**INFORME DE HITO DE CONTROL
N° 017-2023-OCI/5353-SCC**

**OBRA “RECONSTRUCCIÓN DE PISTAS Y VEREDAS EN
LA CALLE TARAPACÁ, AV. PIURA, AV. ARICA, CALLE 24
DE JULIO Y PROLONGACIÓN TARAPACÁ DEL BARRIO
SAN JOSÉ DEL DISTRITO DE TUMBES - PROVINCIA DE
TUMBES – DEPARTAMENTO DE TUMBES”**

HITO DE CONTROL N° 1 – EJECUCIÓN DE OBRA

TUMBES, 28 DE JUNIO 2023

Imagen n.º 20
Detalle de Buzón Tipo II, plano D-BZ AL-7A

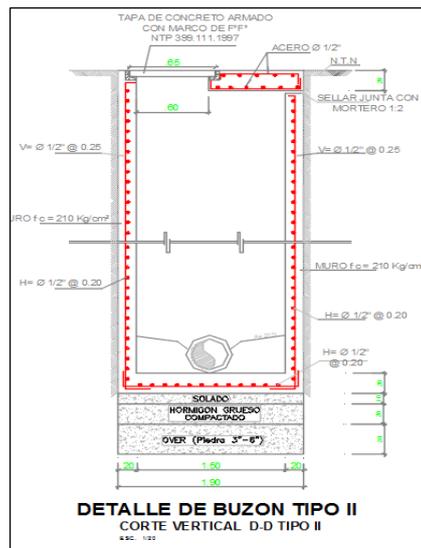
Otro de los aspectos identificados por la comisión de control, en la visita de inspección física realizada el 9 de junio de 2023, en el marco del control concurrente, está relacionado con la construcción del buzón ubicado en la intercepción de la Av. Piura con la calle Tarapacá, el mismo que en el momento de la visita se encontraba en proceso de construcción, constatando que, en la construcción del buzón tipo II, el espesor del muro de la parte inferior es menor en 4,5 cm, en relación al espesor del muro de la parte superior; contraviniendo lo exigido en el plano "D-BZ AL-7A" del expediente técnico de la Obra, **que establece un espesor para el muro de 20 cm y de manera uniforme.**

Imagen n.º 21
Desfase de espesores de muros en buzón Tipo II

Es decir, el Contratista está colocando menor cantidad de concreto en el vaciado de los buzones, lo que implicaría que la Entidad podría estar valorizando por metrados que no se están ejecutando, asimismo, se están disminuyendo las dimensiones de los elementos, lo que podría afectar en su resistencia.

Los buzones del TIPO II standard serán de concreto armado en su totalidad, tendrán 1,50m de diámetro interior, los muros serán de concreto armado, concreto con una resistencia de $f'c=210$ Kg/cm² y el acero de refuerzo colocado como se muestran en los planos, el **espesor de muros será de 0,20m**, la losa de fondo tendrá un espesor de 0,20m y será de concreto armado con una resistencia de $f'c=210$ Kg/cm² y el acero tal como se muestran en los planos, la losa de techo será de 0,20m de espesor y de concreto armado de $f'c=210$ Kg/cm², la cual tendrá una abertura circular de 0.65m de diámetro en la cual encajara un marco de fierro y tapa prefabricada de concreto armado de acuerdo a la norma NTP 399.111.1997.

Imagen n.º 22
Corte 3-3 "Detalle de Rampa" del plano DSC-01

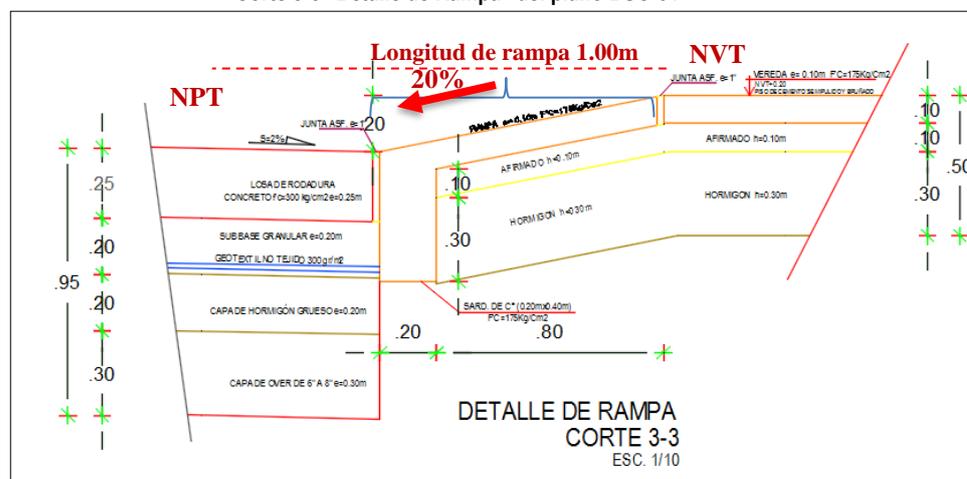
Conforme a la información contenida en el plano DSC-01 (Detalle de separador central), en el corte 3-3, se evidencia que el desnivel proyectado entre la pista y la vereda del separador central es de 0.20 m, y se ha proyectado una rampa de acceso para discapacitados de un ancho de 1.00 m y largo de 1.00m, con una pendiente de 20%, la cual supera a la pendiente máxima de hasta 15% de estipulada en la Norma Técnica GH.020: Componente de Diseño Urbano³⁶; tal como se visualiza a continuación:

Artículo 23.- En las esquinas e intersecciones de vías se colocarán rampas para discapacitados para acceso a las veredas, ubicándose las mismas sobre las bermas o los separadores centrales. **La pendiente de la rampa no será mayor al 12% y el ancho mínimo libre será de 0.90m. De no existir bermas se colocarán en las propias veredas, en este caso la pendiente podrá ser de hasta 15%.**
